泊発電所 3 号炉
技術的能力審査基準及び設置許可基準規則
への適合状況について

技能1.0 / 第四十三条
(審査会合における指摘事項回答)

令和 5 年 8 月 3 日
北海道電力株式会社

審査会合での指摘事項に対する回答

図1 接続口の設置位置の変更

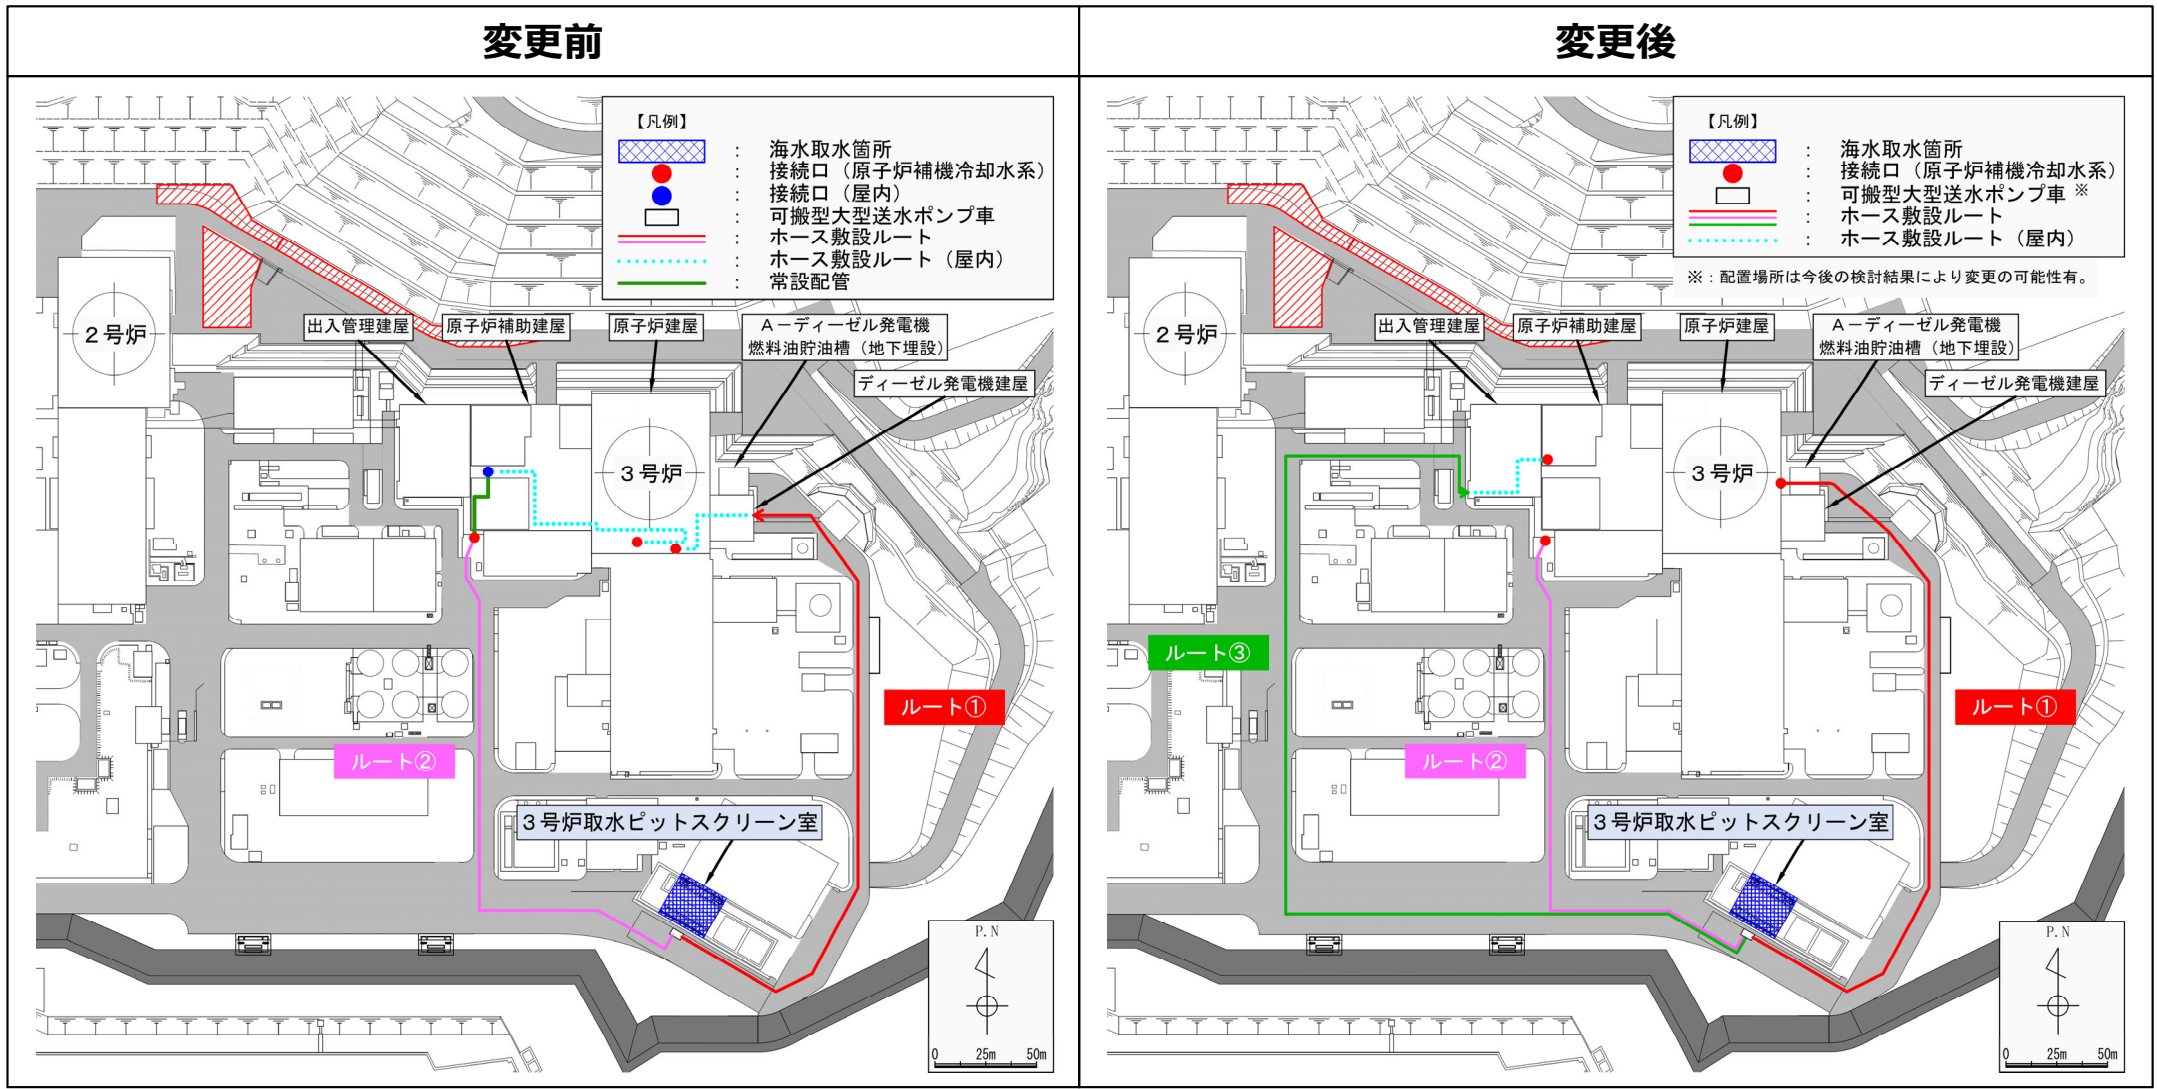
可搬型大型送水ポンプ車の接続口の設置位置及びホースの敷設ルートについて、A母管接続口とB母管接続口が原子炉建屋内の南側に設置されておりホースの敷設ルートも近接していることから、共通要因により同時に機能喪失しないためどのような設計上の配慮がなされているのか具体的に整理して説明すること。

- 可搬型大型送水ポンプ車による原子炉補機冷却水系への通水を行うために設置した常設設備との接続口は、原子炉建屋内の壁によって仕切られたAトレン及びBトレンの別区画に設置することで内部溢水や内部火災等の共通要因によって接続することができなくなることを防止する設計とし、また、ホース敷設ルートは、自然現象や人為事象等の影響を考慮して、離隔した異なる建屋面から外部からの衝撃による損傷の防止が図られた建屋内に可搬型ホースを敷設し、A母管接続口又はB母管接続口に接続できる設計としていた。
- 今回、指摘事項及び先行審査実績を踏まえ、常設設備との接続口及びホース敷設ルートは、互いに十分離隔した配置となるよう、原子炉建屋東面（ルート1）及び原子炉補助建屋南面（ルート2）に設置位置を変更する。（次頁図1参照）
- 故意による大型航空機の衝突に対しては、新たに原子炉補助建屋西側の建屋内に大型航空機衝突時専用の接続口を設置し、出入管理建屋を経由したホース敷設ルートを設定することで（ルート3）、原子炉建屋東面の接続口及びホース敷設ルート（ルート1）と原子炉建屋を挟んで東西の反対面となる位置に接続口及びホース敷設ルートを確保する設計に変更する。（次頁図1参照）

以上の方針変更により、当該接続口及びホース敷設ルートが共通要因により同時に機能喪失しない設計とする。
